図 - 3 安全系計器用電源装置取替及び 常用系直流電源装置他設置工事

工事概要

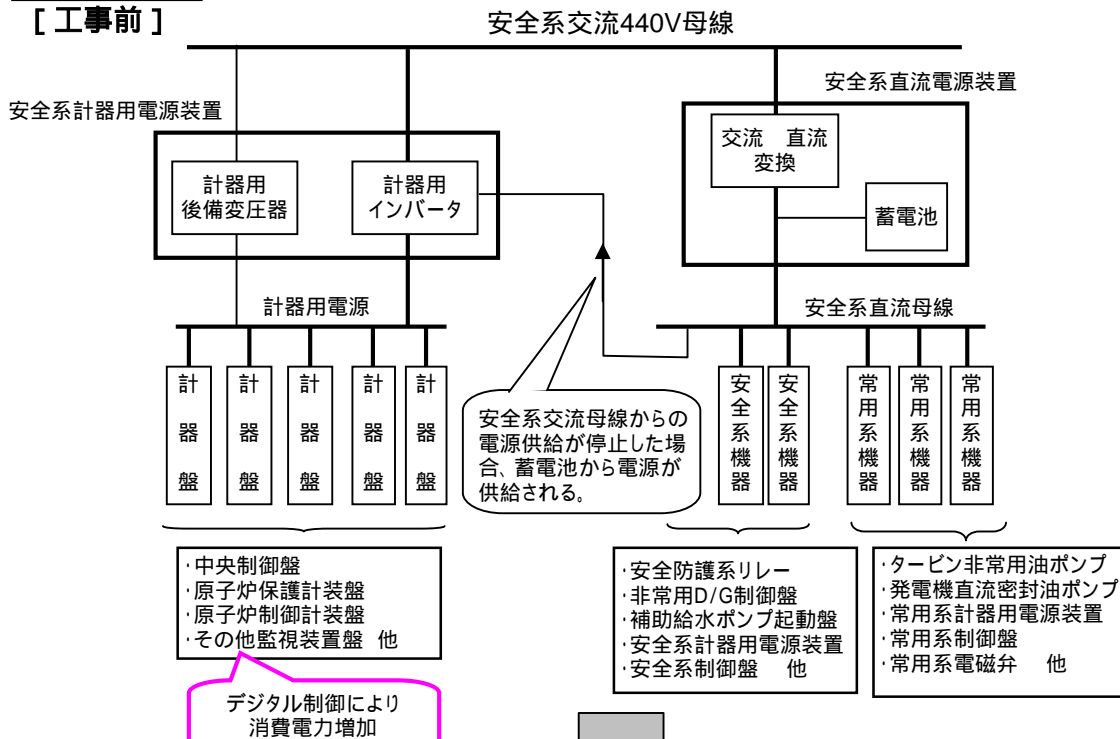
安全系計器用電源装置の構成部品が製造中止となったことから、今後の保守性を考慮し、最新の電源装置に取り替える。取替えにあたっては、今後の電気・計装装置のデジタル制御による消費電力の増加を見据えて、電源容量(電源供給能力)が大きな装置に取り替える。

また、この安全系計器用電源装置のバックアップ電源となる安全系直流電源装置について、今後の消費電力の増加を見据えて、新たに常用系直流電源装置を設置し、安全系直流電源装置に接続している一部の機器を移設する。
